Participatie Bloemketerp januari t/m juni 2026

Franeker Bloemketerp

Terugkoppeling

Beschermd stadsgezicht Bloemketerp

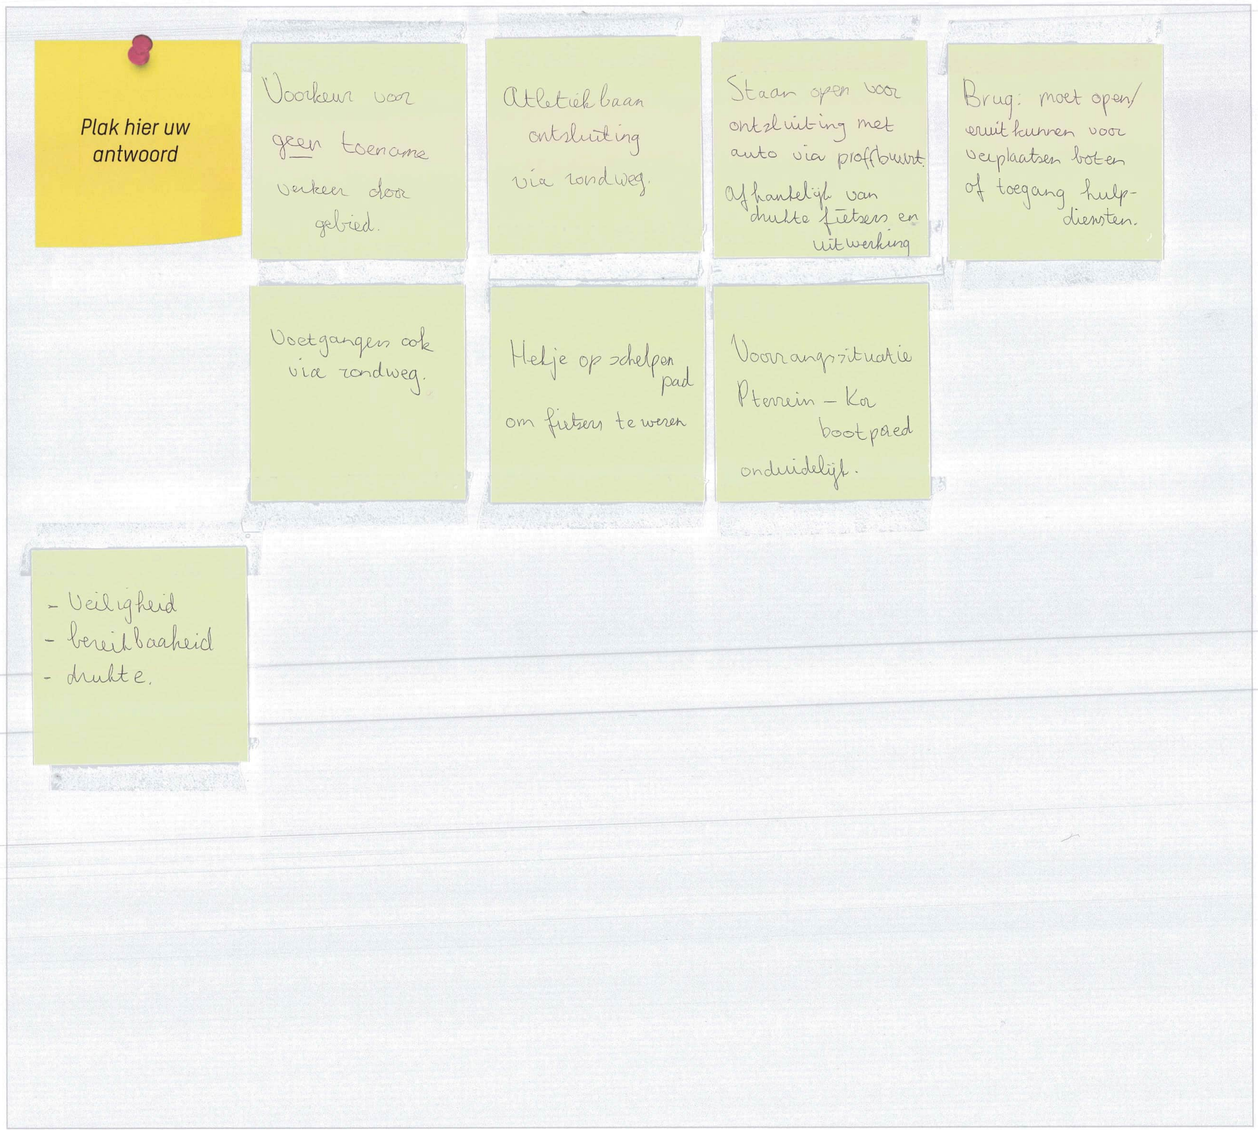
Fieneke van Loon
① Er is nog onvoldoende informatie over de uiteindelijke vorm en hoogte + breedte van de schoolgebouwen in relatie tot de eisen van het beschermd Stadsgezicht

IE sportveld en de ~~sportvelden~~ moeten bij ijsbaan "beschermd stadsgezicht" komen

Zoals het nu is, geen afbraak, het parkeerterrein bij de Winkelhoeff zal verdwijnen

Verplaatsen parkeerterrein weergroen

vanuit bestaand gebied is al mooi zicht
geen wat voor (waardevolle) weg voor zicht vanaf de rondweg die is toch niks, ook niet nodig

② Vraag tijdig advies aan een landschaps-architect t.b.v.
- nodige capaciteit school/gebouwen
- basis info voor het plan van eisen.

Jammer beschermd st.gezicht behouden.

geen bebouwing
groen houden

Houden zo
Behoud de bomen of plant ze terug.
Ook rondom scholen en parkeerterrein

Houd het leefbaar voor de in-woners.

Veel Franekers snappen niet waarom niemand Alms niet op eigen plek gebouwd kan worden. Gemeente heeft daarop geen duidelijk-heid gegeven. Dus graag een helderant-woord hierop

Als jullie zo (gemeenteraad) doorgaan is er over 10 jaar niets meer beschermd Stadsgezicht

Hoe kunnen jullie dat staven met jullie al gedane acties en scholen die ... scholen

Beschermd stadsgezicht Bloemketerp

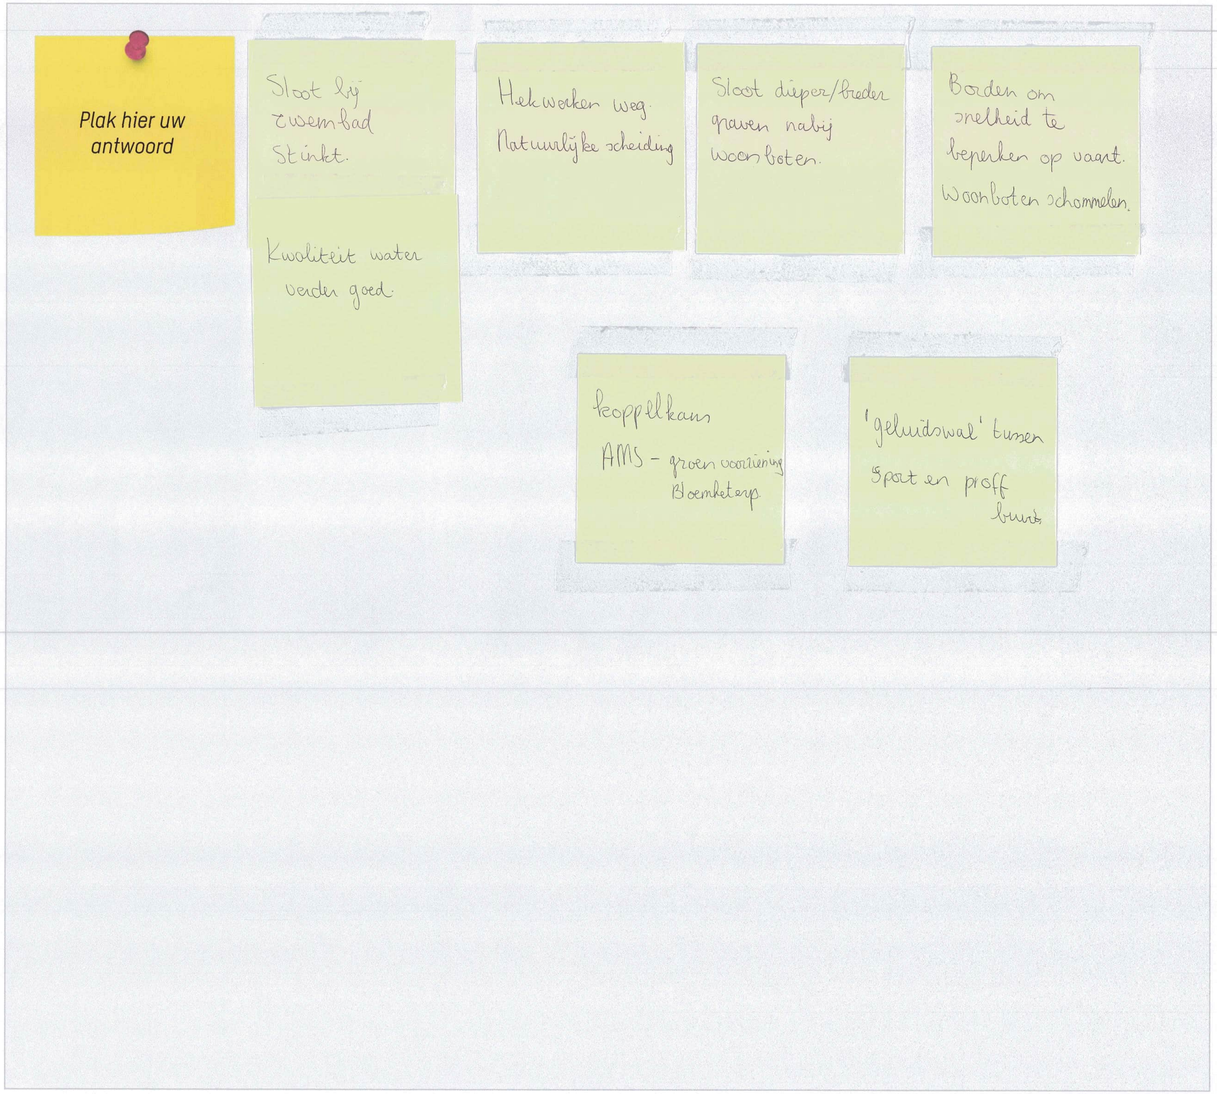
'Wij wonen geweldig' Prachtig uitzicht

Parkeerterrein groener maken.

Ideale beeld is geen P-terrein in beschermd stadsgezicht

in en uitgang P-terrein.

Gevaarlijke situatie fietsers – P-terrein.

Franeker Bloemketerp

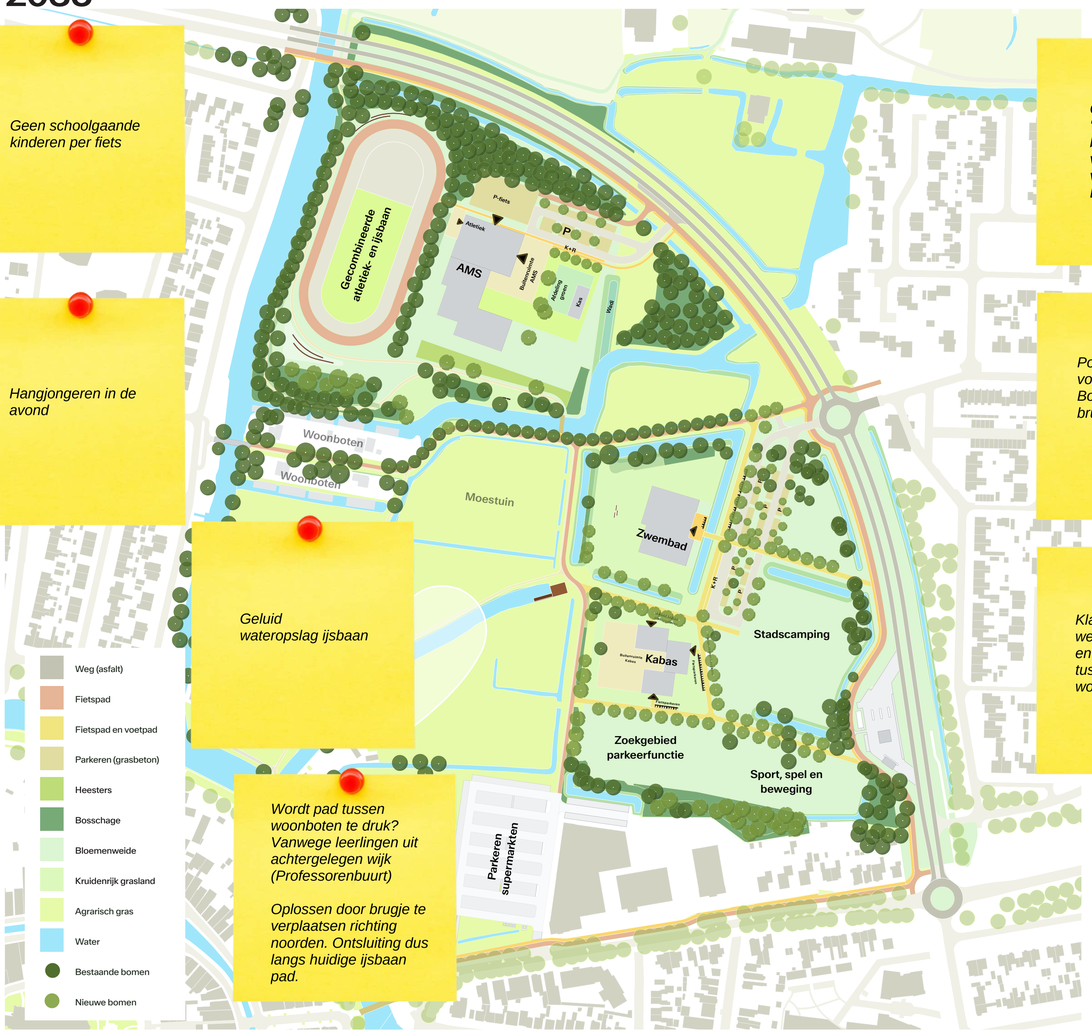
Geen schoolgaande kinderen per fiets

Hangjongeren in de avond

Geluid wateropslag ijsbaan

Wordt pad tussen woonboten te druk? Vanwege leerlingen uit achtergelegen wijk (Professorenbuurt)

Oplossen door brugje te verplaatsen richting noorden. Ontsluiting dus langs huidige ijsbaan pad.

Onderbordje 'uitgezonderd bewoners' onder verkeersbord (verbod voertuigen) richting Bloemketerp 2+4

Pontje voor voetgangers einde Kor Bootpad (ipv bruggetje)

Klaphekjes aan weerszijden smalle voet- en kruipad met rubber tussen Bloemketerp 2 en woonboten
